Schiebetür Küche EG

VORABZUG
11.03.2026

PROJEKT	603-1 KA MTK Erweiterung Albert-Schweitzer-Schule Albert-Schweitzer-Straße 10, 65795 Hattersheim am Main			
BAUHERR	Kreisausschuss Main-Taunus-Kreis Mainzer Landstraße 500, 65795 Hattersheim am Main			
ARCHITEKT				
PLAN-NR.	603-1-D-90	PLANAUSSCHNITT	-	INDEX
PLANINHALT	Detail Schiebetür Küche			
PLANUNGSPHASE	AUSFÜHRUNGSPLANUNG			
MASSTAB	1:20	DATUM	TT.MM.JJJJ

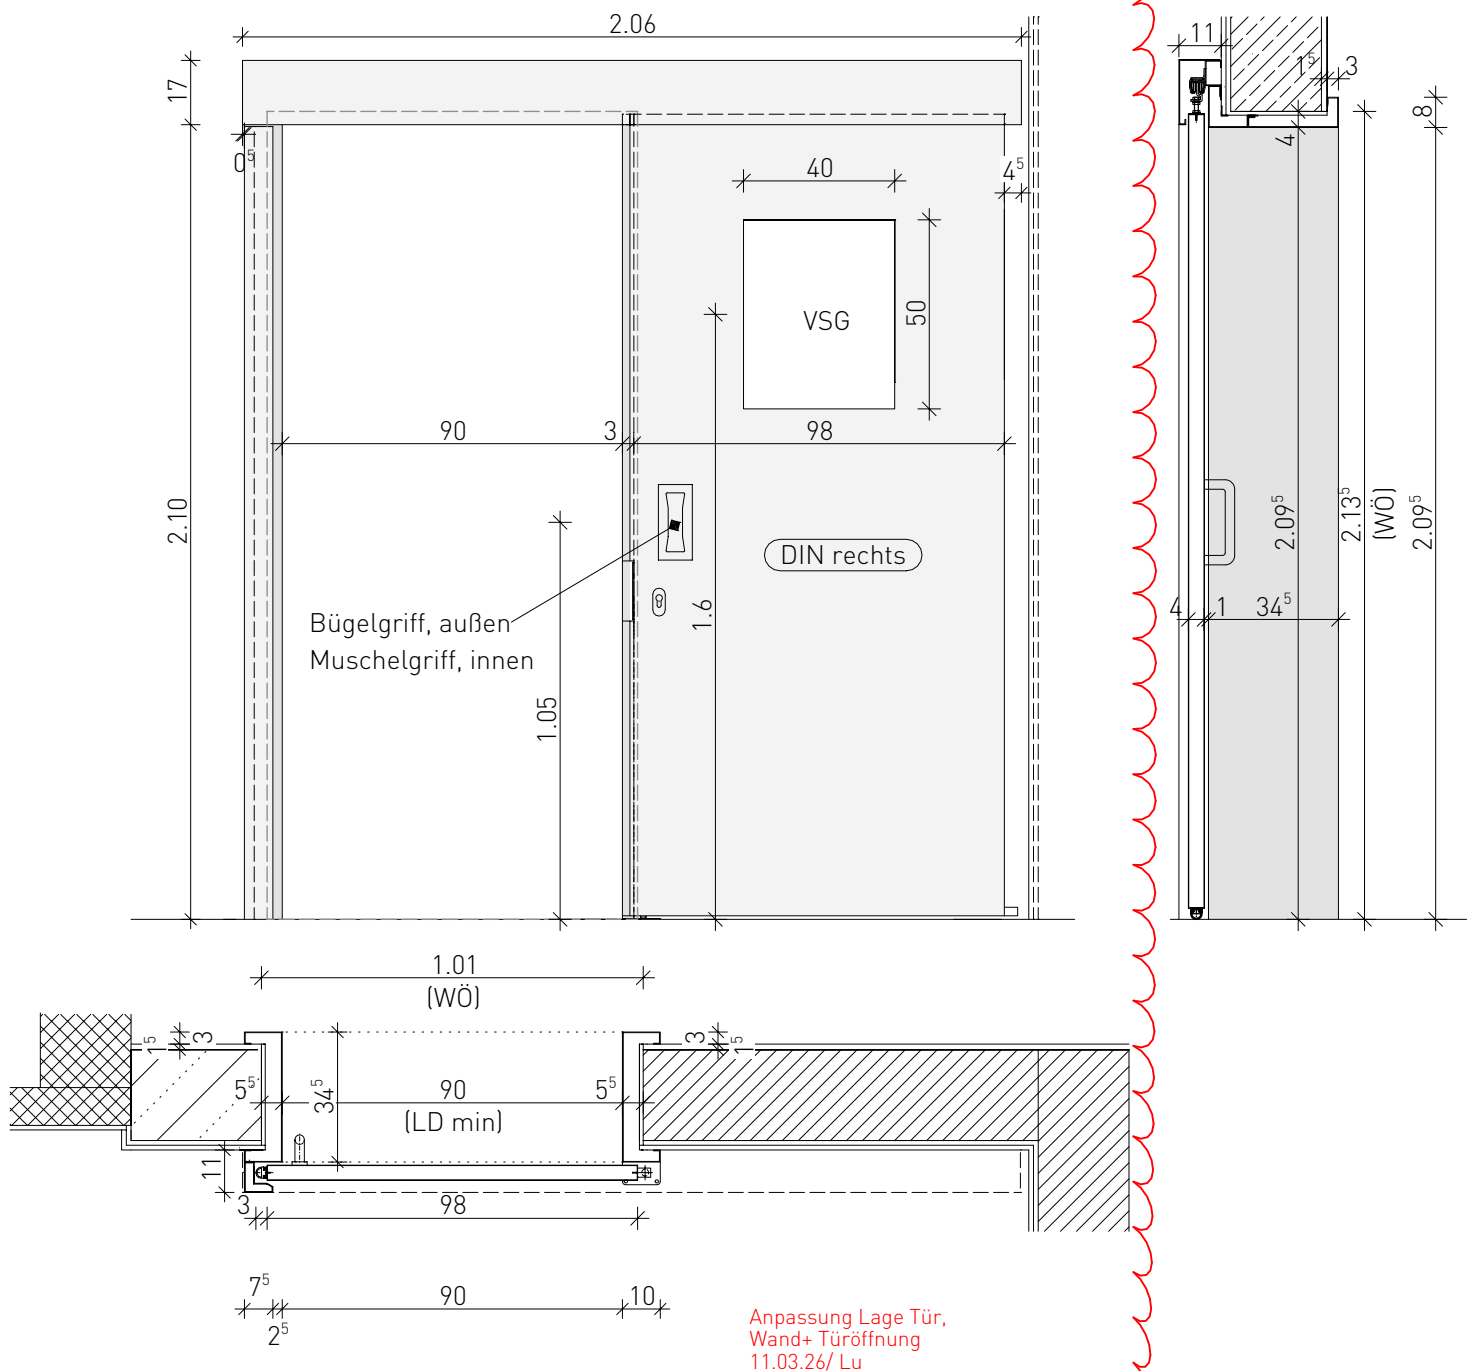
Anpassung Lage Tür,
Wand+ Türöffnung
11.03.26/ Lu
